**Avis délibéré de la mission régionale  
d'autorité environnementale  
Hauts-de-France  
sur le projet de parc éolien du Champ Lefranc sur la commune de  
Boussières-en-Cambrésis (59)  
Étude d'impact de juin 2024**

n°MRAe 2024-8474

## Carte d'implantation des parcs éoliens autour projet (Annexe étude d'impact, volet paysage page 12)

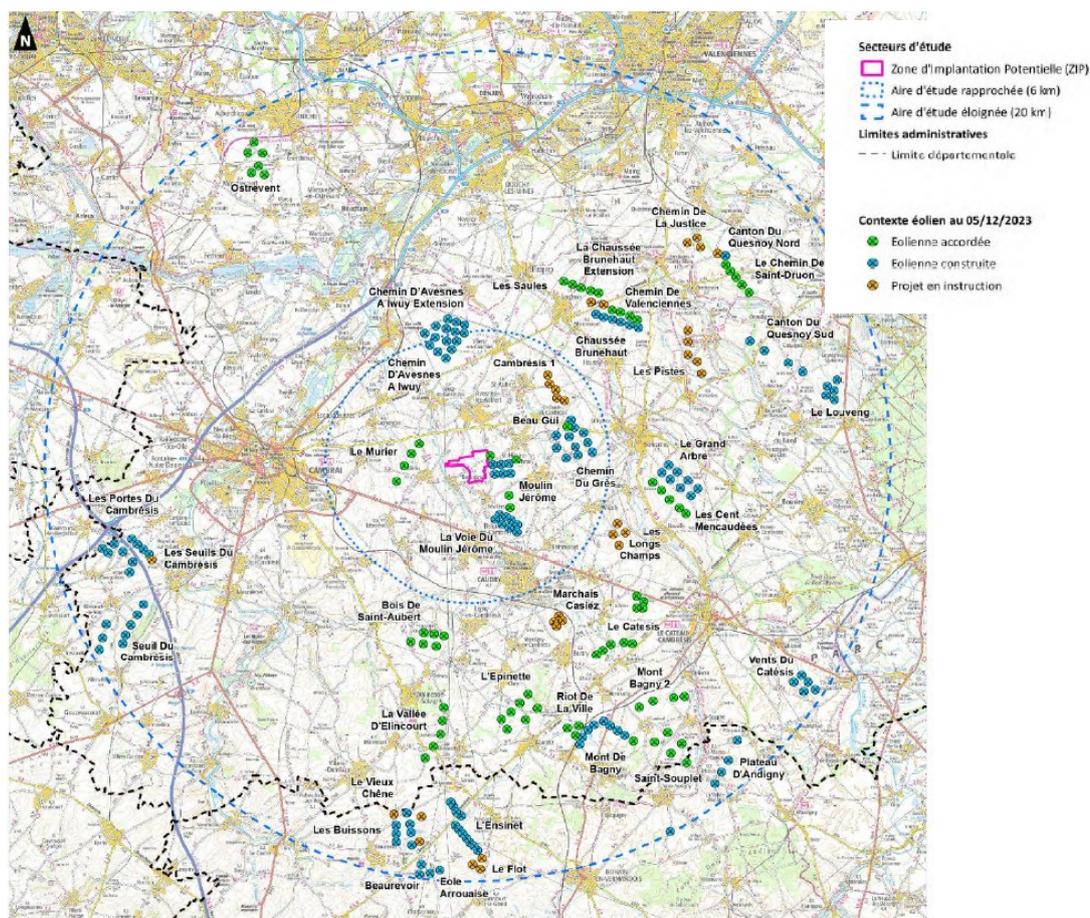
Le projet est localisé dans un site assez marqué par la présence d'éoliennes, notamment à l'est du projet. La carte ci-dessous fait apparaître de très nombreux parcs (annexe volet paysage cartographie page 12).

Les parcs voisins ne sont pas représentés sur les différentes cartes, ce qui ne permet pas de bien appréhender l'articulation et l'harmonie entre les parcs existants et le projet.

- *de compléter l'analyse des variantes en y intégrant la production d'énergie attendue ;*
- *de représenter les parcs voisins existants ou autorisés sur les différentes cartes et analyses.*
